Надаємо відповіді на зауваження та пропозиції, надані головою ГО "Чернігівська обласна організація Українського Товариства Охорони Природи" Потоцькою Світланою під час громадських обговорень планованої діяльності **«Нове будівництво свердловини з водорозбірною колонкою в с. Новий Шлях Чернігівського району Чернігівської області»**, номер справи в єдиному реєстрі №11456.

Додаткова інформація до Звіту з ОВД планованої діяльності «**Нове будівництво свердловини з водорозбірною колонкою в с. Новий Шлях Чернігівського району Чернігівської області**», реєстраційний номер справи № 11456.

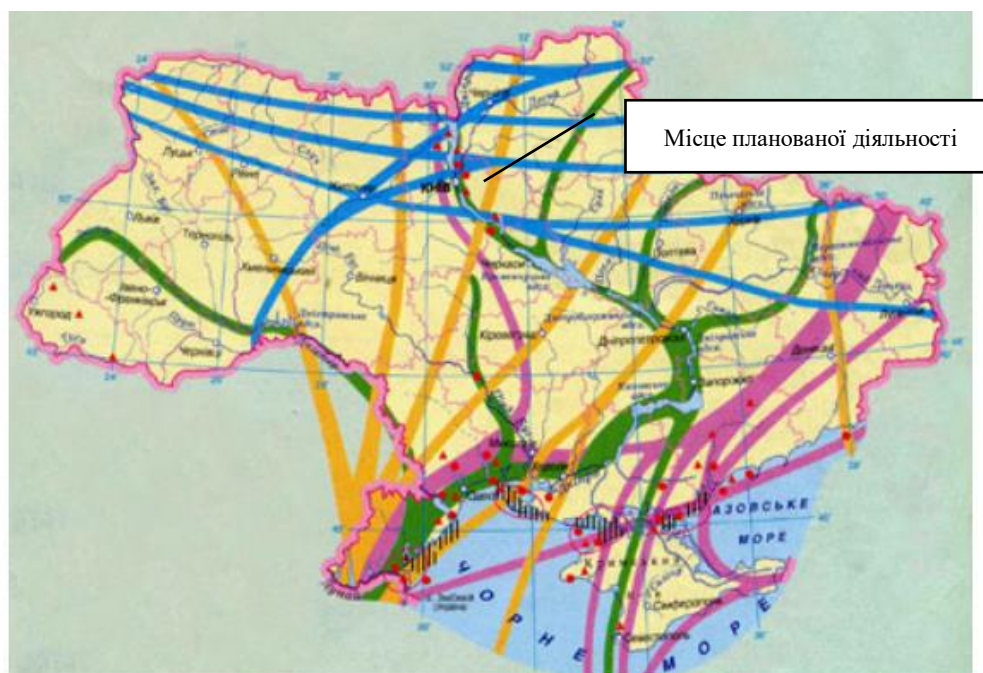
5. Пропонуємо розглянути пропозицію щодо встановлення автономного освітлення (наприклад, сонячного), для безпечного користування у темний час доби

Відповідь: В с. Новий Шлях по вул. Героїв України, де передбачається розміщення свердловини, наявне вуличне освітлення, один з ліхтарів розташований біля бювету, це видно на додатку 1 – Генеральний план.
